改善箇所説明図

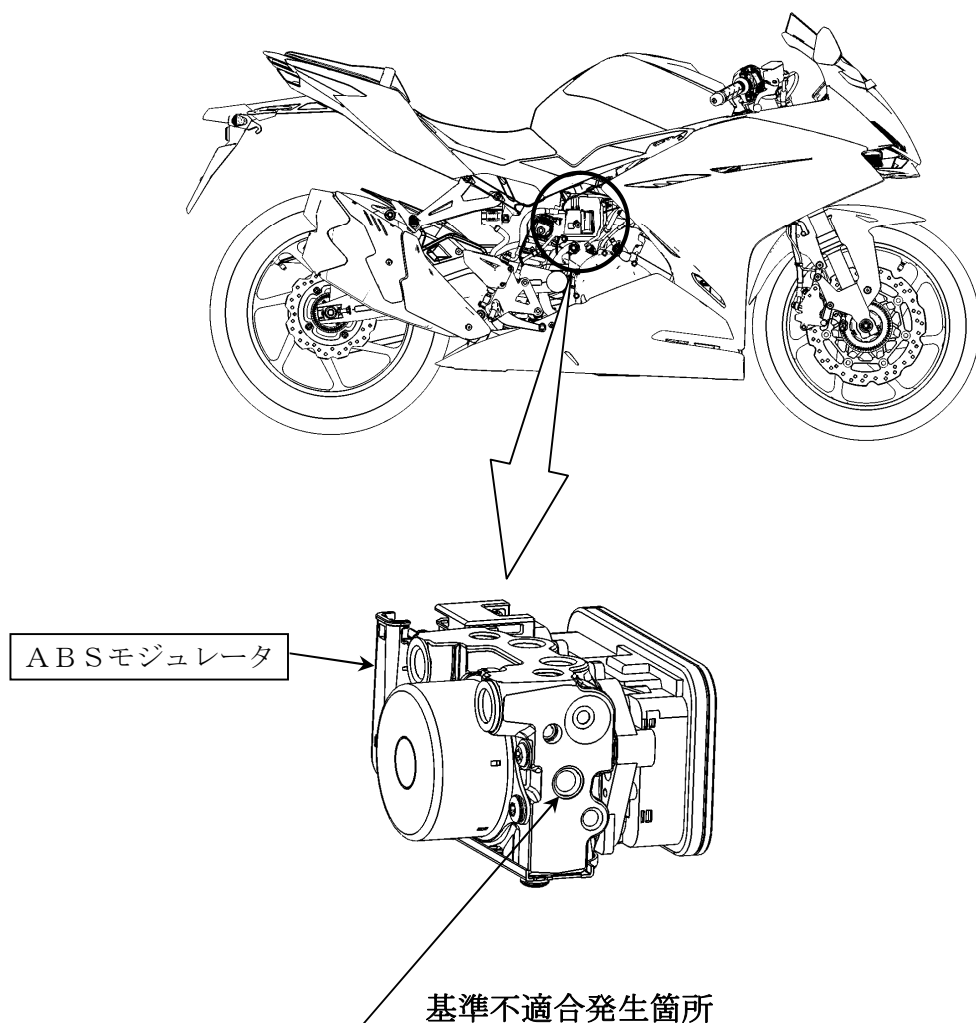
ABS（アンチロックブレーキシステム）モジュレータにおいて、構成部品の組付け治具形状が不適切なため、組付け時にアルミ片が発生することがある。そのため、ABS作動時に当該アルミ片が逆止弁へ噛み込むと前輪または、後輪がロックするおそれがある。

全車両、ABSモジュレータを良品と交換する。

注： は交換部品を示す。

識別：車台番号付近に黄色の識別ラベルを貼付する。
